WYJAŚNIENIE I ZMIANA TREŚCI SPECYFIKACJI WARUNKÓW ZAMÓWIENIA

Dotyczy: postępowania o udzielenie zamówienia publicznego na zadanie pn.: „**Budowa południowej obwodnicy miasta Ostrołęki wraz z budową obiektu mostowego przez rzekę Narew**” prowadzonego w trybie przetargu nieograniczonego (art. 132 ustawy Pzp).

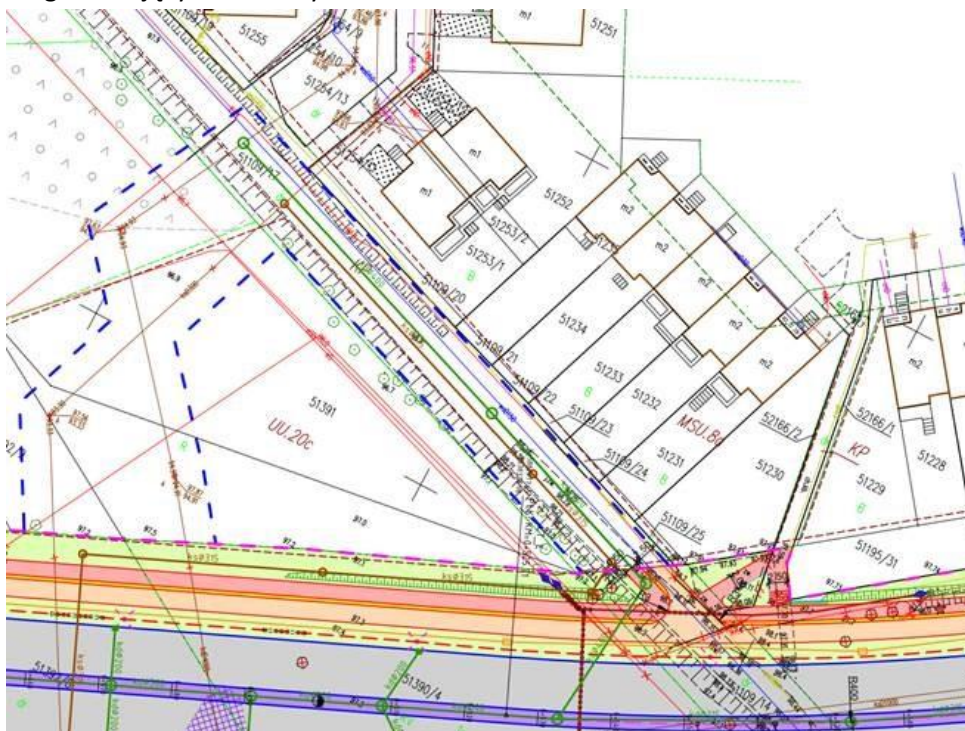
Dotyczy branży sanitarnej, etap 1 i 2 renowacja istn. kanalizacji deszczowej. Prosimy o udostępnienie inwentaryzację stanu technicznego istn. kanałów i komór przeznaczonych do renowacji.

Odpowiedź: Nieszczelne połączenia rur betonowych, występują narosty filtracyjne, pęknięcia podłużne, poprzeczne. W komorach również występują nacieki filtracyjne, miejscami widoczne zbrojenie.

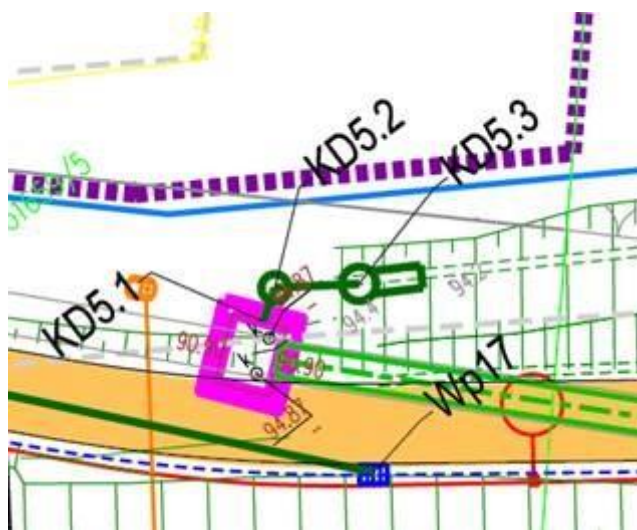
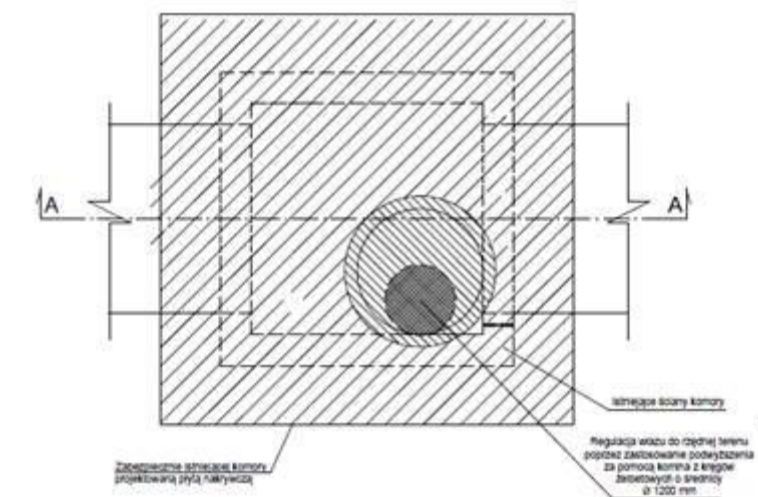
Dotyczy branży sanitarnej, etap 1 kanalizacja deszczowa. Proszę o uzupełnienie rysunku włączenia odcinka KD5.1-KD5.2 do istniejącej komory o rzędnych 94,87 / 90,90 oraz włączenia odcinka KD4.1-KD4.2 do komory 93,95/89,97 (ul. Łęczysk). Zgodnie z WT budowy sieci kanalizacji deszczowej nr WT/34/2022 r. do projektu powinien być dołączony rysunek włączenia. W opisie technicznym i rysunkach brak informacji dotyczący wykonania włączenia.

Odpowiedź: Wskazano na profilach podłużnych. Dokumentacja projektowa jest kompletna.

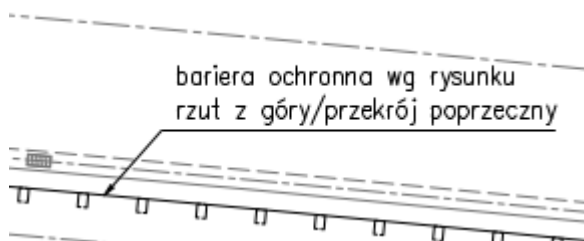
Branża mostowa – most MD-1: czy balustrada schodów skarpowych ma być wykonana zgodnie z KEP 221 czy KEP 604?

Odpowiedź: Balustradę wraz ze schodami należy wykonać wg KEP 604 i 601. Uszczegółowiony opis kart KEP dołączono d wyjaśnień opublikowanych w dniu 17.04.2025 r.
